OBČANSKÉ SDRUŽENÍ MĚSTSKÁ KRAMOLNA

Věc: Žádost o nové stanovisko – Nevyřízené námítky Občanského sdružení Městská Kramolna

k projednávání odvolání ve věci rozhodnutí Městského úřadu Náchod, odboru výstavby a územního plánování č.j. 375/2009/VÝST/Li/Š ze dne 3. 8. 2012, kterým byla umístěna stavba „silnice I/33 Náchod obchvat, I/14 Vysokov - Vrchoviny

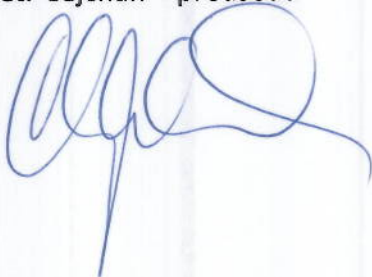
Souhlas Policie ČR je vydán v roce 2008 a 2009. Situace v uvedené lokalitě se však výrazně změnila už jen v důsledku nově zbudovanému chodníku a zúžení vozovky v místě od „křižovatky u zrcadla v Městské Kramolně“ směrem ke Studnici. Je bezpodmínečně nutné provést nové posouzení ve vztahu k aktuální situaci!!! Trváme na zrušení plánovaného sjezdu, případně umístění do jiných míst.

Žádáme o nové posouzení navrhovaného řešení Policí ČR vzhledem k aktuální situaci.

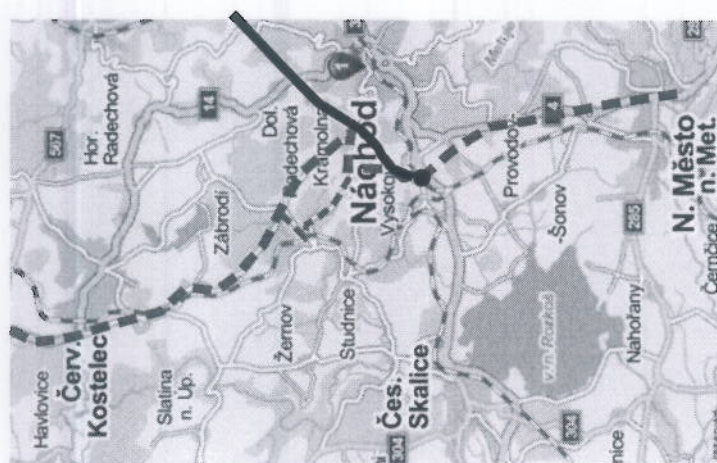
Pro vydání územního rozhodnutí je bezpodmínečně nutná aktualizovaná hluková studie, zohledňující všechny faktory, tedy i posouzení hlukové situace vzniklé v okamžiku převedení části dopravy nově zbudovaným výjezdem v Kramolně na stávající komunikaci Náchod – Studnice. V současné době zde žádný výjezd není a je zřejmé, že dojde k výraznému nárůstu dopravy. Musí být vyloučen případný negativní vliv na zdraví obyvatel dané lokality. Realizovat případné posouzení hluku až po vydání územního rozhodnutí (před stavebním povolením) je nepřipustné.

V rámci dokumentace pro stavební povolení bude provedena aktualizace akustické studie, na jejímž základě bude upřesněn rozsah protihlukových opatření. Námitce se vyhovuje podmínkou č. 29 tohoto rozhodnutí. Dále stavební úřad odkazuje na řešení námitek č. I a II výše.
